Verkeersveiligheidsadvies

Noord-Holland, Texel, Den Burg, Kogerstraat, 210217 | 62555

Onderwerp: **Verkeersveiligheidsadvies Kogerstraat van Veilig Verkeer Nederland (VVN)
met onderschrijving door de Dorpscommissie**

BIJLAGE 1:

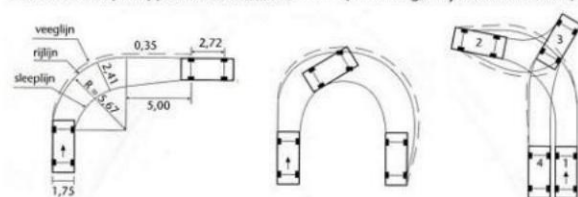
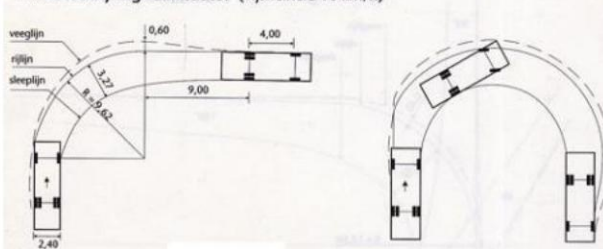
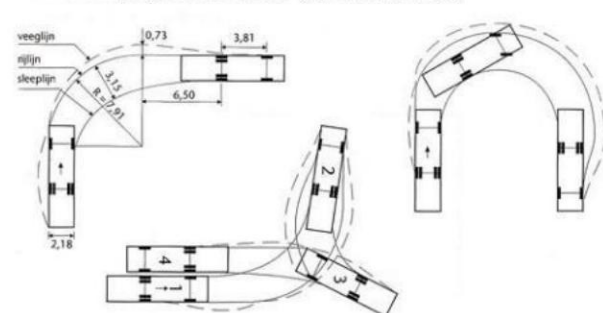
De Kogerstraat moet voor nood- en hulpdiensten wel toegankelijk blijven. Dit verklaart de geadviseerde breedte van de in-/uitritconstructie. De 12 meter breedte is ruim voldoende voor het toegestane vrachtverkeer (brandweerauto, vuilniswagen) qua bochtstraal en/of draaicirkel (**zie berekeningen in bijlage 1**).

In deze situatie wordt door mij dan ook geadviseerd de in-/uitgang van de T-splitsing Kogerstraat/Akenbuurt te voorzien van een in-/uitritconstructie volgens de geldende CROW-norm: uitritten en uitritconstructies, met een maximale uitloopbreedte van **12 meter** bij de aansluiting van de hoofdrijbaan van de gebiedsontsluitingsweg Akenbuurt.
